**Avis de la mission régionale d'autorité environnementale  
dans le cadre d'une procédure d'évaluation commune pour le  
projet de construction et d'exploitation d'une centrale  
photovoltaïque au sol à Saint-Antonin-Noble-Val (Tarn-et-  
Garonne) et de mise en compatibilité par déclaration de projet  
du PLUi de la communauté de communes de Quercy Rouergue  
et des Gorges de l'Aveyron**

N°Saisine : 2022-10 474

Avis émis le 17 juin 2022

Illustration 19 : Variantes envisagées

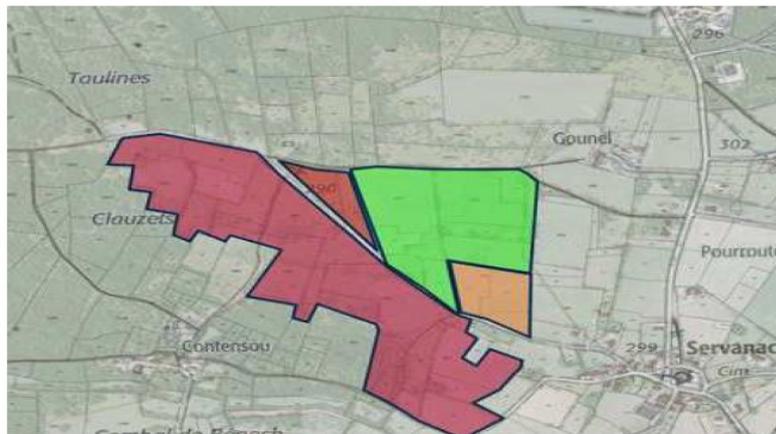
Comme le montre l'analyse de la MRAe ci-après pour la biodiversité<sup>7</sup>, l'emprise finale qui a été arrêtée comporte encore des habitats favorables à certaines espèces protégées figurant dans la liste des espèces ayant justifié le classement des zones en Natura 2000 et en ZNIEFF<sup>8</sup> de type I et de type II. Même si la MRAe tient à saluer la démarche d'évitement déjà conduite, elle considère que l'emprise du projet devrait encore être réduite pour parvenir à un niveau d'incidence résiduelle acceptable<sup>9</sup> (cf recommandation au chapitre 3.1).

**Conformément au contenu attendu d'une étude d'impact, la MRAe recommande de compléter le dossier en présentant, sur une zone élargie et en application de la démarche « éviter, réduire, compenser », une analyse permettant d'identifier des secteurs alternatifs et de les comparer de manière à démontrer la recherche d'un site de moindre impact environnemental dans la zone étudiée.**

**Carte localisant la Sabline des Chaumes au niveau de la zone d'étude – source Google satellite – réalisation Ectare**

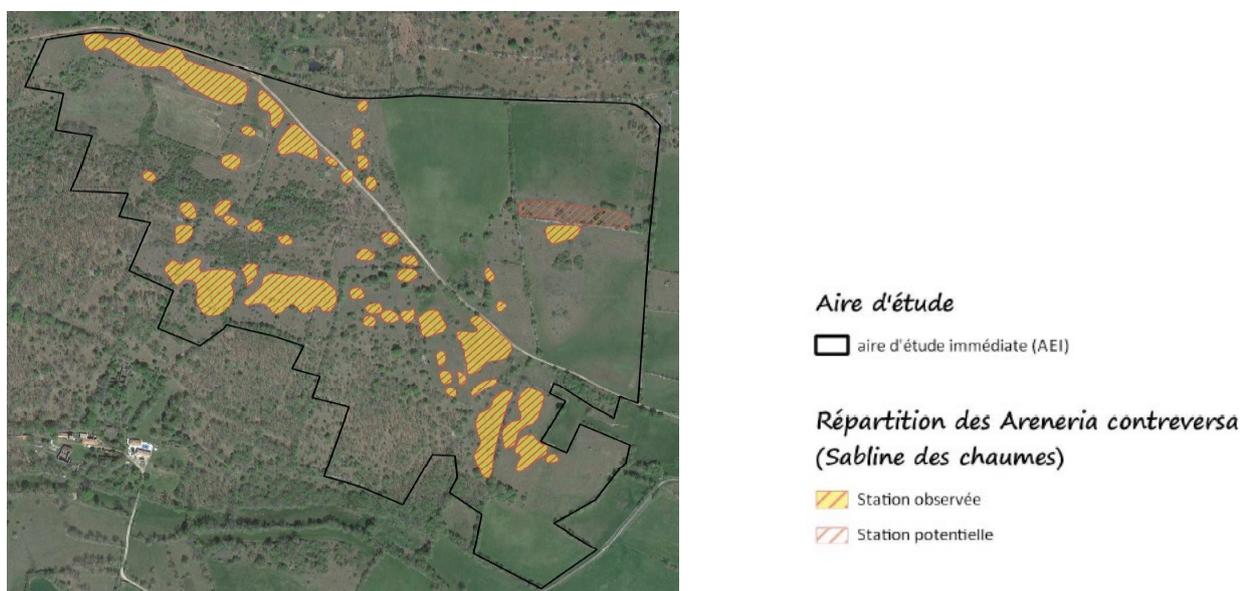
Le niveau de sensibilité de la Sabline des Chaumes est fort. Lors du choix final d'implantation, les équipements évitent les stations d'espèces protégées<sup>21</sup>. Le cortège de flore présent au sein des pelouses sèches présente des impacts limités en raison du caractère relativement dégradé de ce cortège floristique. Les impacts résiduels pour la flore sont évalués par la MRAe comme faibles.
